改善箇所説明図

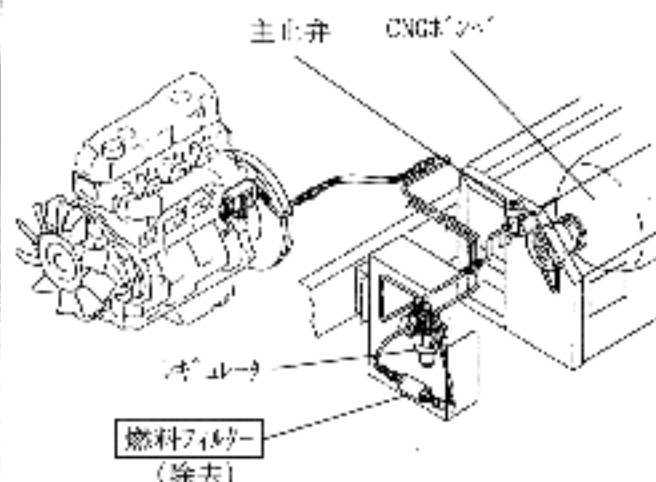
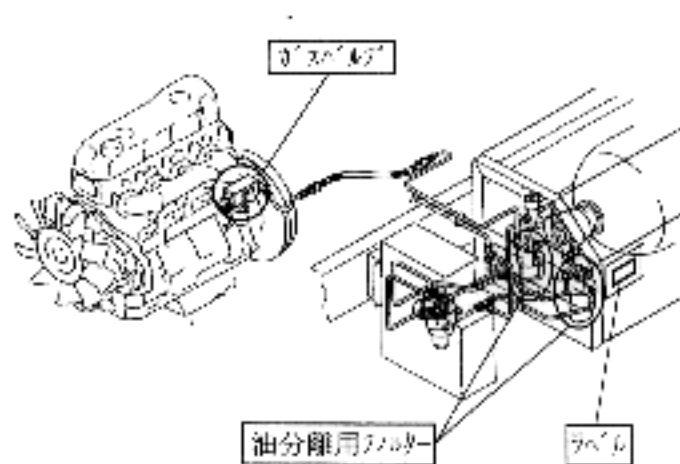
基準不適合発生箇所

圧縮天然ガス車（CNG車）において、燃料ガスの流量を検知・制御しているガスバルブ内部に天然ガスを充填する際に燃料ガス中に混入する油が当該ガスバルブ内部の燃料流量センサに付着することがあり、そのままの状態で使用を続けると、燃料流量の誤検知が発生し、アイドリング不安定となり、最悪の場合、原動機が停止するおそれがある。

改善の内容：全車両点検し、当該ガスバルブが油の影響を受けているものは良品と交換すると共に燃料フィルターを廃止し、油分離用フィルターを追加する。また、取扱説明書の燃料フィルターの記載内容を油分離用フィルターの記載内容に変更し、CNGポンプ保護カバーに油分離用フィルターの取扱い方法を記載したラベルを貼付する。
